# 機器システム部材 セールス & テクニカルニュース

No. 16-006  
2016年10月発行

表題	防雪フード28シリーズ形状変更のお知らせ
適用機種	防雪フード

外観写真  
(※変更品 AGJS-28FB1S1 装着時)

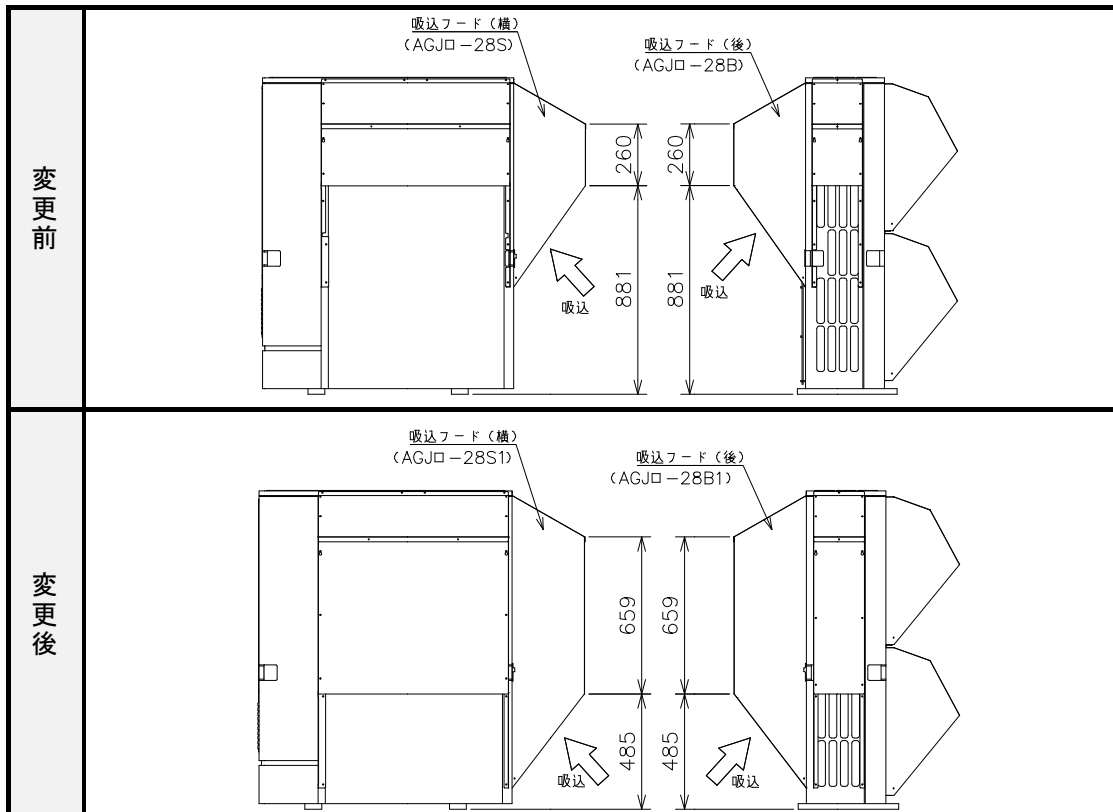
側面・背面側吸込フード(横/後)の形状を下方へ延長することにより  
防雪性能を向上しました。
